改善箇所説明図

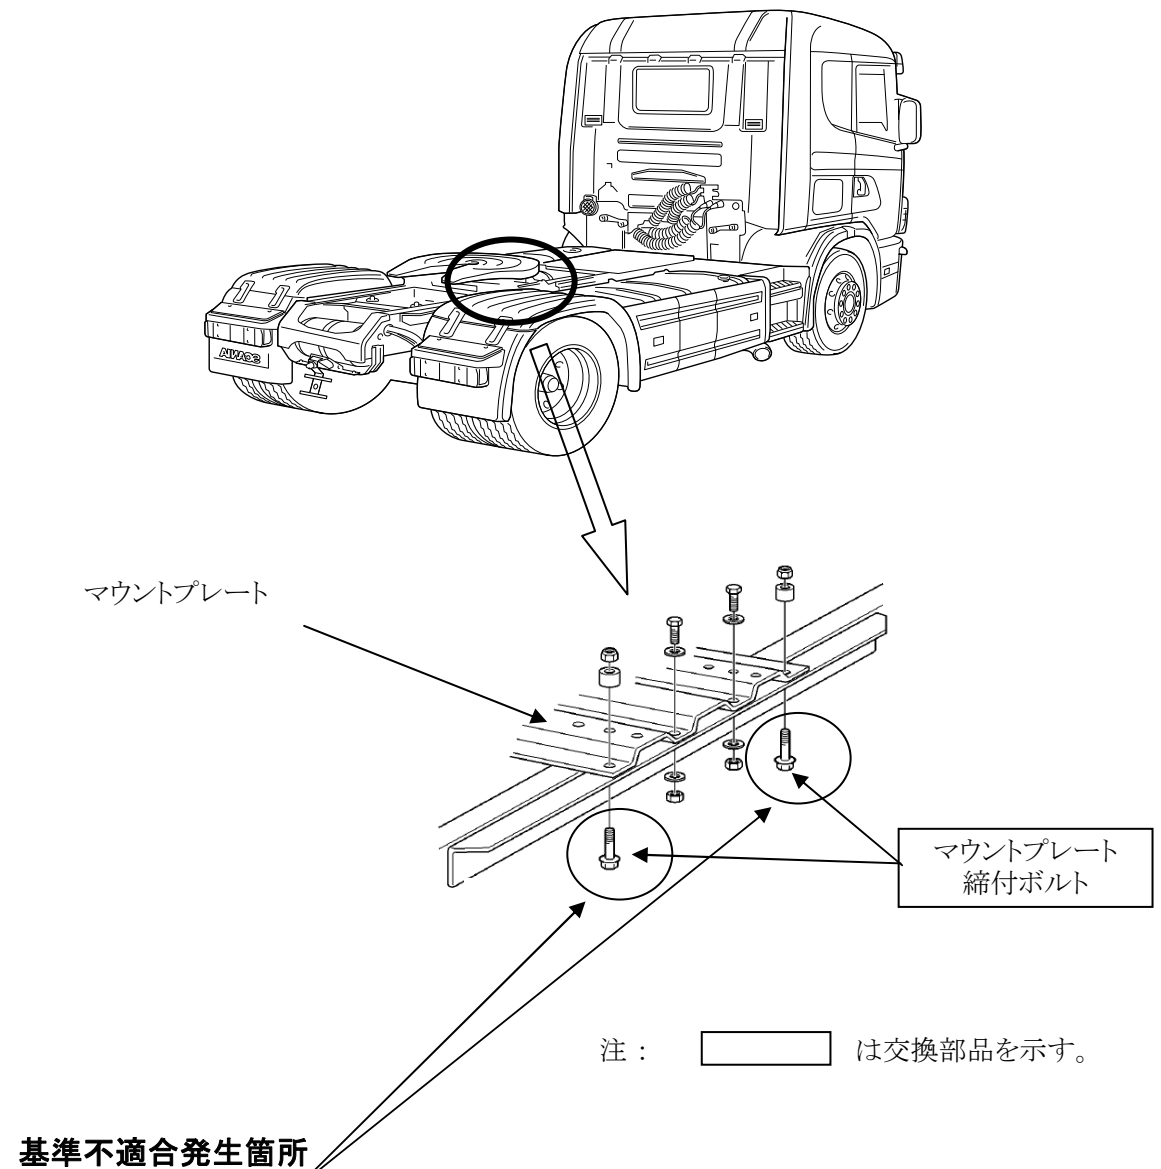
基準不適合発生箇所

連結装置のカプラのマウントプレートをフレームに固定する締付ボルトの設定が不適切なため、当該ボルトが緩むものがある。そのため、そのまま使用を続けると、ボルトが脱出し、カプラが外れるおそれがある。

全車両、当該ボルトを対策品と交換し、適正トルクで締め付ける。

識別： ボルトの形状により、容易に識別できるため、特別の識別は行わない。
